OPINIA 063200

z wyników przeprowadzonych oględzin – ekspertyzy urządzeń grzewczo-kominowych

w budynku przy ul. Kromera

nr 9/11 w e Wrocławiu

Szkic orientacyjny:

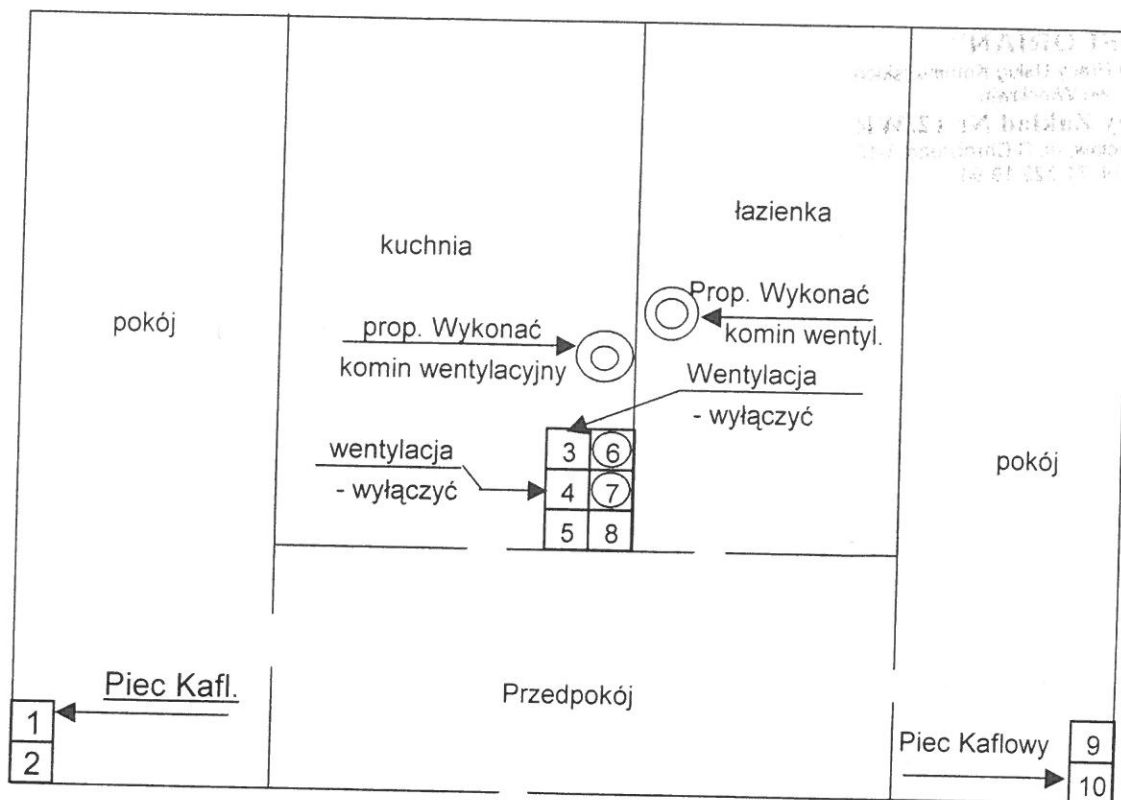
Do przewodów kominowych nr 1 i 10 są podłączone piece kaflowe w pomieszczeniach pokoi - przewody kominowe są drożne i sprawne. Z przewodu kominowego nr 4 -wyłączyć w sposób trwały wentylację kuchni podłączoną nieprawidłowo. Z przewodu kominowego nr 3 -wyłączyć w sposób trwały wentylację łazienki podłączoną nieprawidłowo. Brak wolnych przewodów kominowych w obrębie mieszkania Nr. 11 do podłączenia wentylacji wywiewnych w pomieszczeniach kuchni i łazienki. Istnieje możliwość wyprowadzenia kominów wentylacyjnych w pomieszczeniach kuchni i łazienki prowadzonych przez strych ponad dach budynku w izolacji termicznej z materiału niepalnego zgodnie z przepisami i projektem. Do mieszkania wykonać odpowiednią wentylację nawiewną zgodnie z obowiązującymi przepisami.

- 1- Piec kaflowy pokój III p. m.nr. 11. - Jest podłączony.
- 2-wolny
- 3- Wentylacja łazienka parter + Wentylacja łazienka II p. + wentylacja łazienka III p. m.nr. 11- wyłączyć.
- 4-Wentylacja kuchnia parter + Wentylacja mech kuchnia I p. + Wentylacja kuchnia II p + Wentylacja kuchnia III p. m.nr. 11 - wyłączyć.
- 5- Wentylacja łazienka m.nr. 6 I p. + Wentylacja kuchnia m.nr. 6 I p. - niepr.
- 6-Wkład kominowy - C.O. Gaz z.k.s łazienka part.
- 7-Wkład kominowy - C.O. Gaz z.k.s łazienka I p.
- 8- Junkers łazienka II p.
- 9-Wolny.
- 10-Piec kaflowy pokój III p. m.nr. 11 - Jest podłączony.
